Opinia Nr 007311

z wyników przeprowadzonych oględzin - ekspertyzy urządzeń grzewczo-kominowych

w budynku przy ul. Prostej nr 7/2 w Walbrzychu
dotycząca urządzeń grzewczo-kominowych używanych przez
B.O.K. Biały Kamień

52410 ORIENTACYJNY

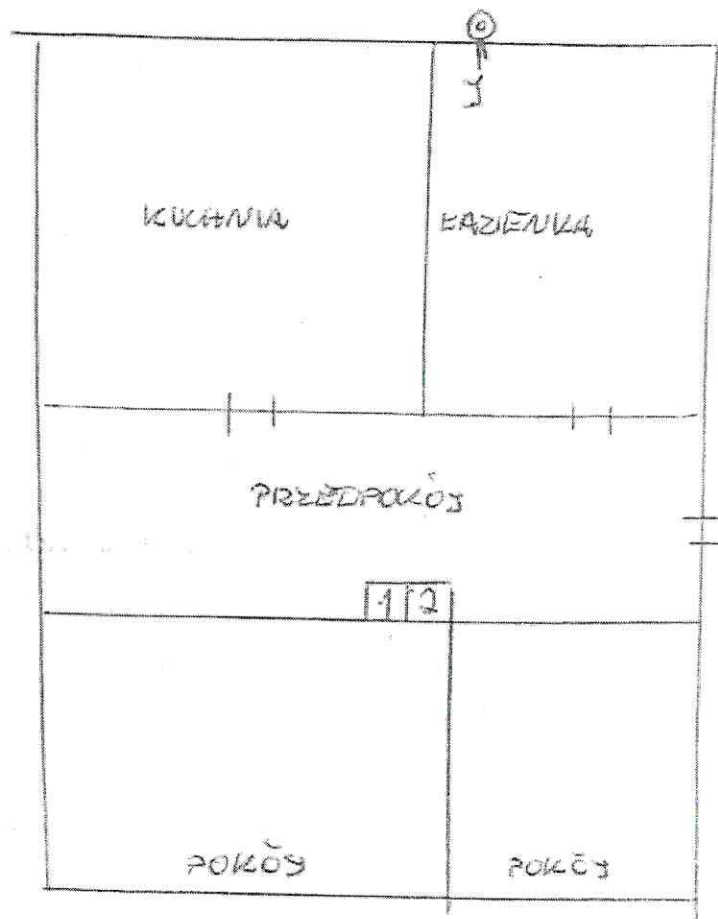
1. Istniejący piec CO etar w piwnicy prawidłowo w przewidzianej w 1. Rozw. ten może być także przeznaczony do podłączenia prostego pieca CO do mieszkalnictwa w obu przypadkach wentylację zapewniono nawiewem wykonanym wg obowiązujących przepisów. Alternatywa: po likwidacji pieca CO etar do przewodu nr 1 po zamontowaniu, układu spalinowego można podłączyć kocioł gazowy CO z zamkniętą kolumną, dla którego zarys powietrza wykonano z boku budynku.
2. Wentylację zapewniono kuchenką i tarasem wykonanym wg projektu (istniejące nieprawidłowości). Powiększyć nawiew w kierunku tarasu do 220m².

Inne uwagi: Funkcja podłączony do kominu zastępczego przewidziano w dwóch 30, zamontowane 4 nawiewniki przewidziane.
